**Modulo per la presentazione delle osservazioni per i piani/programmi/progetti sottoposti a procedimenti di valutazione ambientale di competenza statale**

**ID: Codice procedura (ID\_VIP/ID\_MATTM): 12691**

**“Progetto di un impianto eolico denominato “Pitigliano” ubicato nei comuni di Pitigliano (GR) e Sorano (GR) costituito da 20 (venti) aerogeneratori di potenza nominale 7,0 MW per un totale di 140,0 MW con relative opere connesse ed infrastrutture indispensabili”**

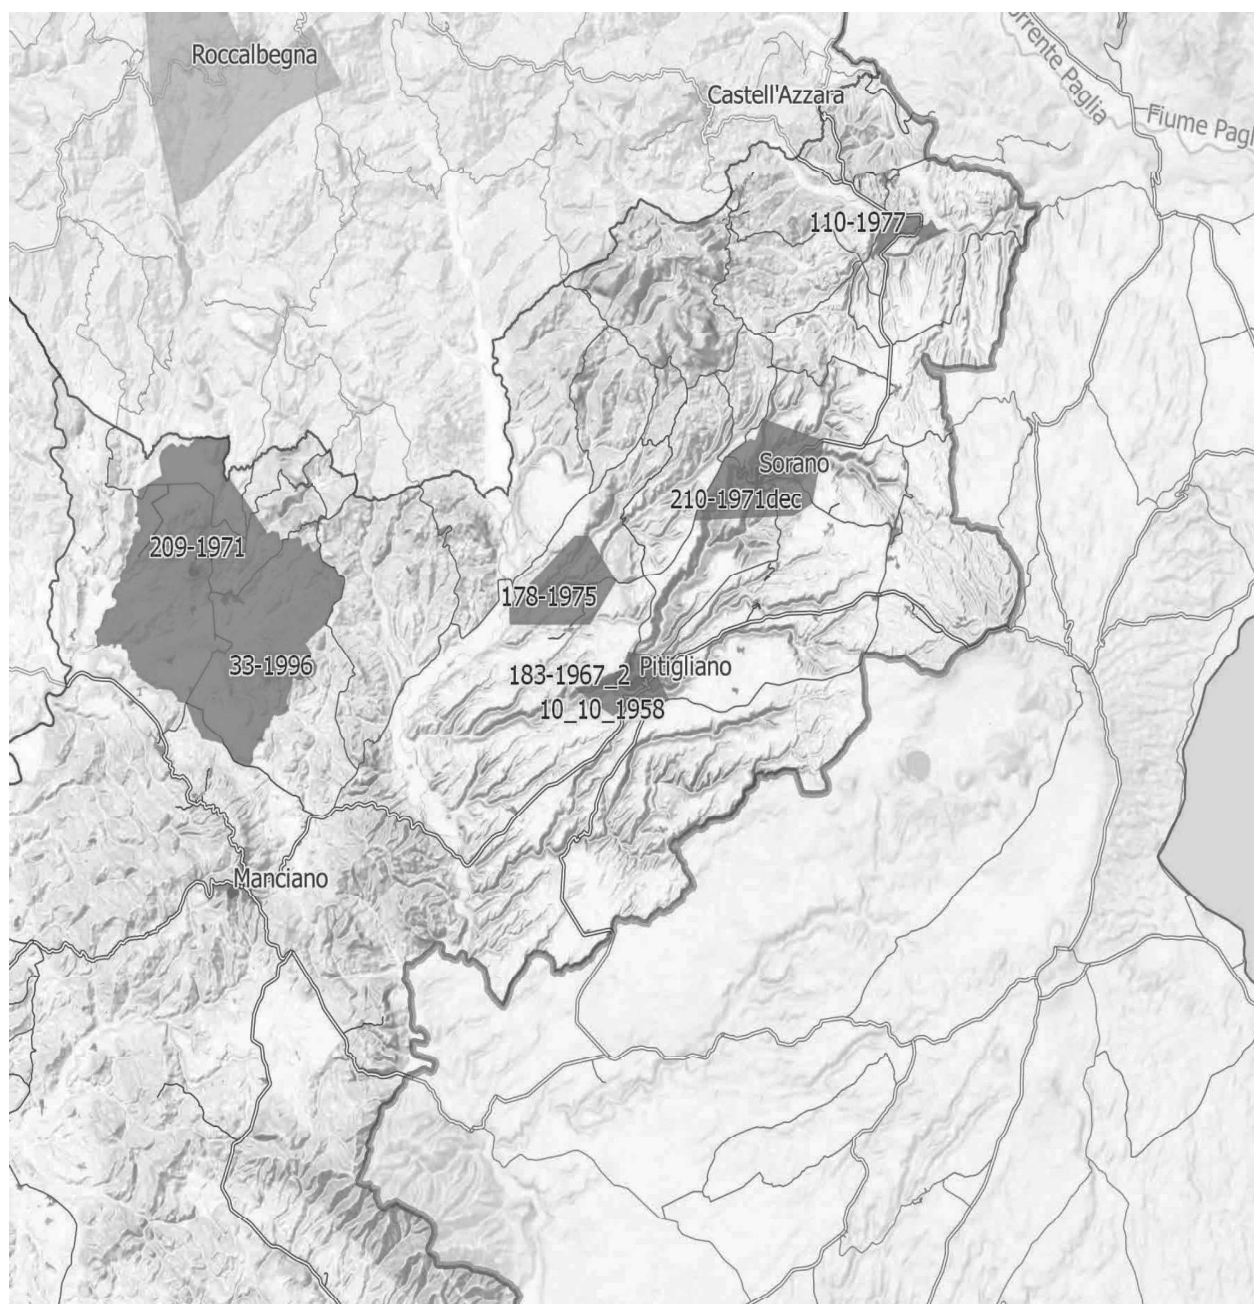
**IMMAGINE n. 4** Si evidenzia che i tre aerogeneratori WTG 07, WTG 08 e WTG 09 impattano con il vincolo paesaggistico di notevole interesse pubblico del Centro Storico di Sorano. Il WTG 07 si troverebbe a 2828 m, WTG 08 2504 e WTG 09 2990. Il cavidotto dell'impianto invece impatta in buona parte del Vincolo paesaggistico ex art. 136 del CBC del Centro Storico di Pitigliano.

**Immagine 1. Vincoli ex art. 136 del CBC dal PIT della Regione Toscana e zona approssimativa dove è progettato l'impianto industriale.**

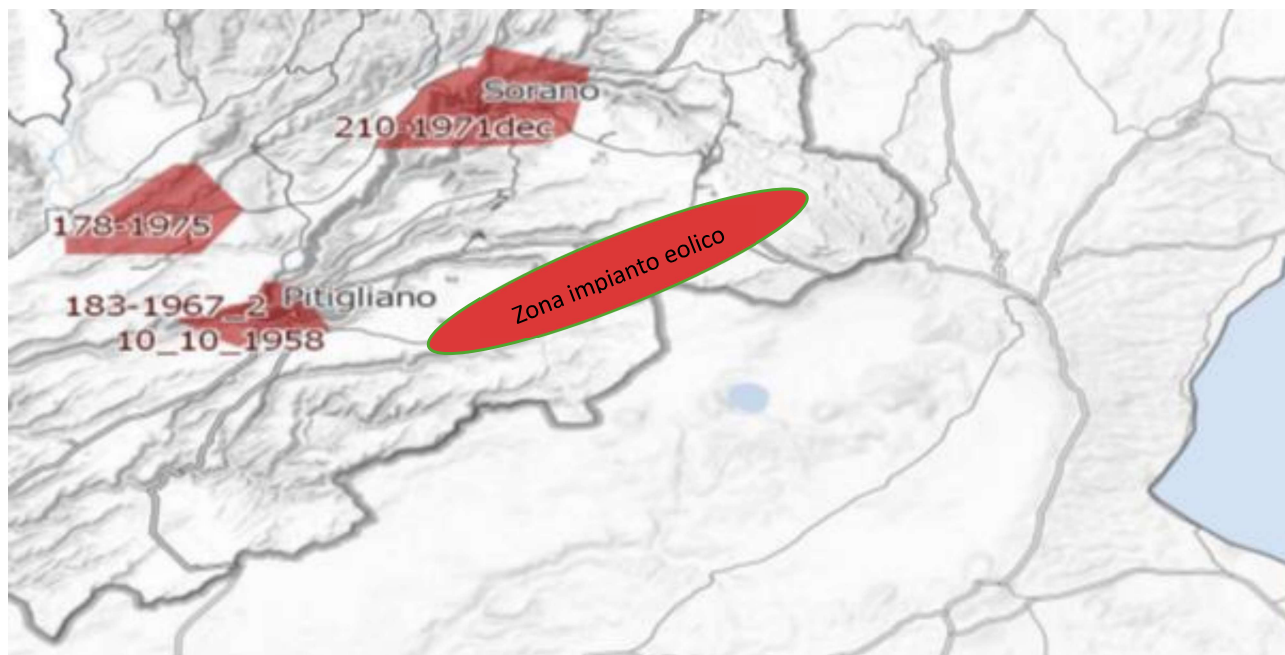
Al contrario si evidenzia che l'impianto eolico industriale citato non solo ricadrebbe con tutti e 20 gli aerogeneratori all'interno delle fasce di rispetto di 3 km di due vincoli paesaggistici di notevole interesse pubblico esistenti nella Regione Lazio e con una parte di essi nel vincolo paesaggistico del Centro abitato di Sorano ( GR) quindi in aree non idonee all'installazione di impianti di energia rinnovabile. Addirittura, alcuni aerogeneratori sarebbero ubicati a poche centinaia di metri dai perimetri dei due vincoli paesaggistici laziali ex art 136 del CBC.

*Inoltre, come sostiene la Proponente parte dell'impianto si verrebbe a trovare a 3,5 km dal centro abitato di Sorano. Infatti, tre degli aerogeneratori WTG 08, 09, 10 sono addirittura all'interno delle fasce di rispetto dei 3 km del suo vincolo paesaggistico di notevole interesse pubblico ex art 136 del CBC. Si evidenzia che così si crea*

un'ulteriore incompatibilità con la tutela del Paesaggio.

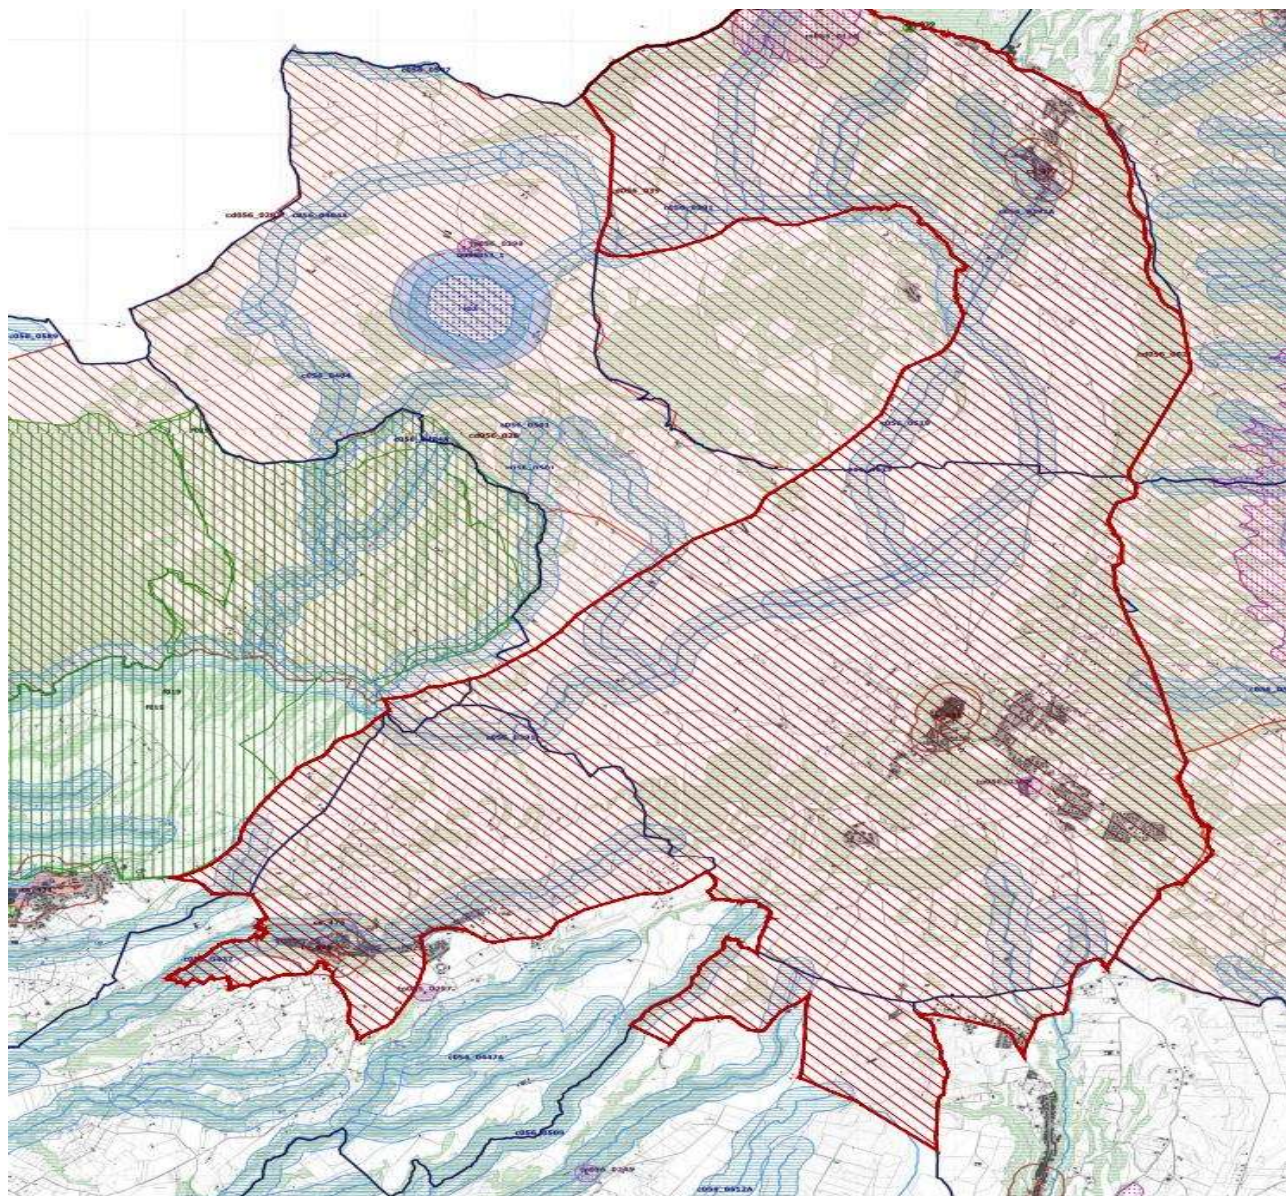
Come è illustrato nell'immagine si ribadisce che l'impianto industriale "Pitigliano" ricade completamente all'interno delle fasce di rispetto dei due vincoli di notevole

interesse pubblico e lambisce quelle di un terzo vincolo e quindi come affermato dal Consiglio di Stato nelle sentenze citate, l'impianto è insediato in area non idonea ai sensi dell'art. 20 comma 8 lettera c quater del D.Lgs. n. 199/2021 e ss.mm.ii al contrario di quanto sostiene la proponente.

**Immagine 3. Cumulo di una parte di impianti eolici, fotovoltaici e geotermici industriali in progettazione ed esistenti intorno all’eolico industriale “Pitigliano”.**

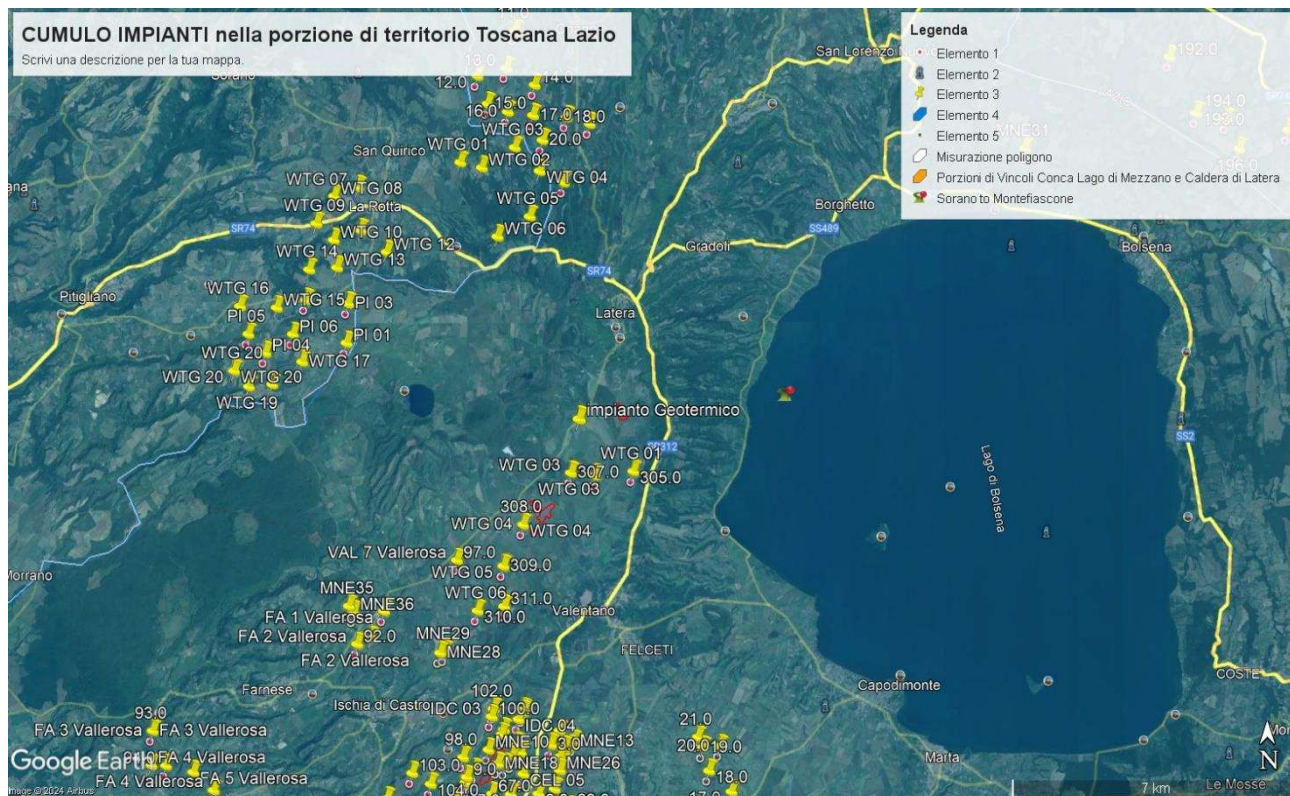
Beni Culturali “*Ambito paesaggistico, geologico e geomorfologico dell’orlo della caldera di Latera ...*” Non vengono nemmeno citati gli impianti eolici in progetto al MASE, il “Rempillo” (6 aerogeneratori) e un altro in verifica amministrativa di 14 aerogeneratori e 72, 6 MW. Ad oggi nei territori di Pitigliano, Sorano e in quello limitrofo potenzialmente potrebbero essere insediati 40 aerogeneratori alti 200 metri e larghi 170. Ma la proponente non cita neanche altri impianti che creerebbero il cumulo e quindi maggiore impatto. Infatti, sul territorio della “Città del Tufo” (Sorano e Pitigliano) impatterebbero anche l’impianto eolico “Montarzo” di Onano con 13 aerogeneratori con le dimensioni ricordate, l’altro eolico industriale nel territorio di Valentano con sette aerogeneratori (stesse dimensioni), gli impianti di Farnese con un minieolico di 3 Torri alte 60 metri già installate in località Poggio del Crognolo e l’impianto eolico industriale “Vallerosa” (7 aerogeneratori alti 200 metri e larghi 158 metri) in procedura VIA presso la Regione Lazio. Inoltre, altri impianti del minieolico già presenti a Valentano, Cellere e Piansano e due progetti eolici industriali con le stesse dimensioni (200 m x 170 m) nel Comune di Ischia di Castro. La valutazione del cumulo non prende neanche in considerazione gli impianti industriali di fotovoltaico e agrivoltaico in progetto a Farnese, Valentano, Ischia di Castro, Cellere. L’impianto geotermico in procedura Via al MASE, progettato nella Caldera di Latera. Quindi è stata effettuata una valutazione del potenziale impatto cumulativo non veritiera a dispetto di quanto affermato dalla proponente che sostiene di aver preso in considerazione uno spazio di 10 km intorno al suo impianto per gli impatti che si creerebbero.
